OGGETTO: Rinnovo dell' Autorizzazione unica rilasciata dal Ministero delle attività produttive con decreto del 24/12/2003, n. 55/02/2003, limitatamente agli aspetti inerenti l' Autorizzazione integrata ambientale, per l' esercizio della centrale termoelettrica della Società ENEL Produzione S.p.A. sita nel Comune di Civitavecchia (CV) - Riunione della Conferenza di Servizi del 12 marzo 2013 - Trasmissione verbale.

OGGETTO: Rinnovo dell'autorizzazione unica rilasciata dal Ministero delle Attività produttive con decreto del 24 dicembre 2003, n. 55/02/2003, limitatamente agli aspetti inerenti l'Autorizzazione integrata ambientale, per l'esercizio della centrale termoelettrica della Società ENEL Produzione S.p.A. Torrevaldaliga Nord sita nel Comune di Civitavecchia (RM)

RESOCONTO VERBALE DELLA CONFERENZA DI SERVIZI del 12 marzo 2013

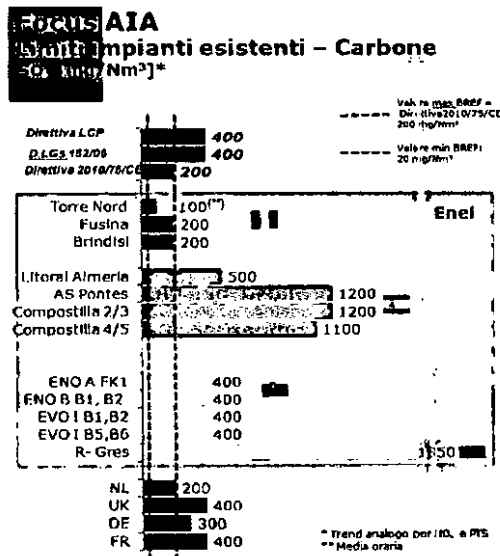
Nel grafico seguente è riportato un confronto tra i valori limite di SO₂ assegnati in Italia dall'AIA ad impianti a carbone, i limiti previsti dalle normative sopra citate e quelli applicati in analoghi impianti Europei. Per quanto riguarda i valori limite di NO_x e polveri, il trend è analogo a quello riportato nel grafico dell'SO₂.

Dal grafico si evince che in Italia i valori limite assegnati dalle AIA sono già allineati ai valori indicati nella direttiva IED 2010/75/CE (non ancora entrata in vigore) e nel caso specifico della centrale di TVN tali limiti sono anche più restrittivi rispetto alla direttiva suddetta. Infatti ai fini della IED, gli impianti nuovi sono quelli autorizzati dopo il 7 gennaio 2013; ciononostante i valori attuali che la centrale di TVN rispetta sono più restrittivi persino dei valori imposti dalla stessa direttiva per impianti nuovi (150, 150 e 10 mg/Nm³ rispettivamente per SO₂, NO_x e polveri espressi come medie mensili).

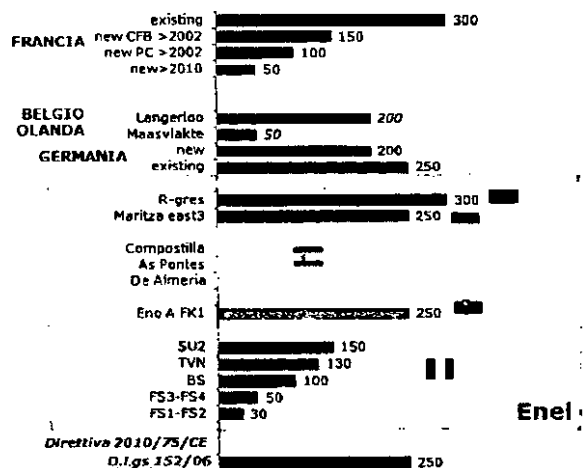
Relativamente al CO si riporta di seguito un grafico analogo a quello dell'SO₂, con un confronto tra i valori limite di CO assegnati in Italia dall'AIA ad impianti a carbone, i limiti previsti dalle normative sopra citate e quelli applicati in analoghi impianti Europei. Si evidenzia che il D.Lgs. 152/2006 e s.m.i. fissa un valore limite di 250 mg/Nm³ solo per gli impianti alimentati da combustibili solidi e liquidi di potenza termica nominale

Oltre a quanto sopra detto in merito al fatto che la direttiva europea non fissa limiti per il CO, dal grafico si evince che in Italia i valori limite di CO assegnati dall'AIA sono già tra i più bassi d'Europa, per di più in alcuni Paesi, tra cui la Spagna, non sono presenti limiti sul CO.

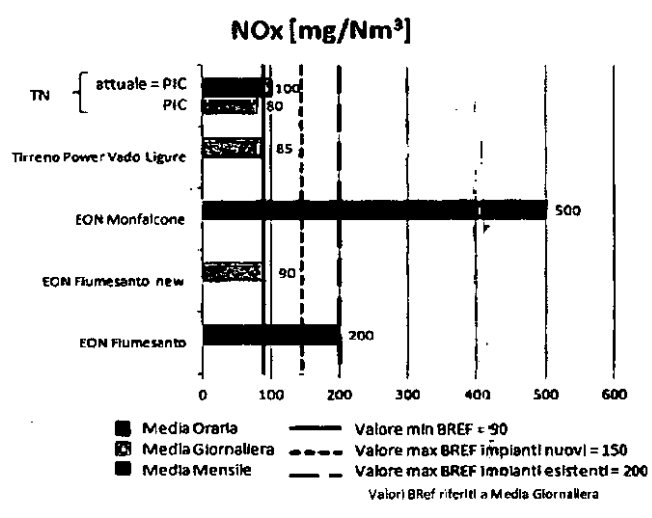
In aggiunta al confronto effettuato tra Enel e altri impianti europei, nei grafici seguenti è riportato un confronto tra i valori limite dei macroinquinanti assegnati in Italia dall'AIA ad impianti Enel a carbone ed i valori limite assegnati dall'AIA ad impianti di competitors tra cui anche quelli non ancora realizzati di Vado Ligure e Fiume Santo gruppo 5.

Si evidenzia che i valori limite AIA attuali e proposti nel PIC per l'impianto di TVN sono non solo più restrittivi rispetto ad impianti esistenti di nostri competitor quali ad esempio quelli di Monfalcone e Fiume Santo, ma sono inoltre in linea con quelli imposti ad impianti nuovi ancora da realizzare, non solo per i principali macroinquinanti ma anche per quanto riguarda il CO.
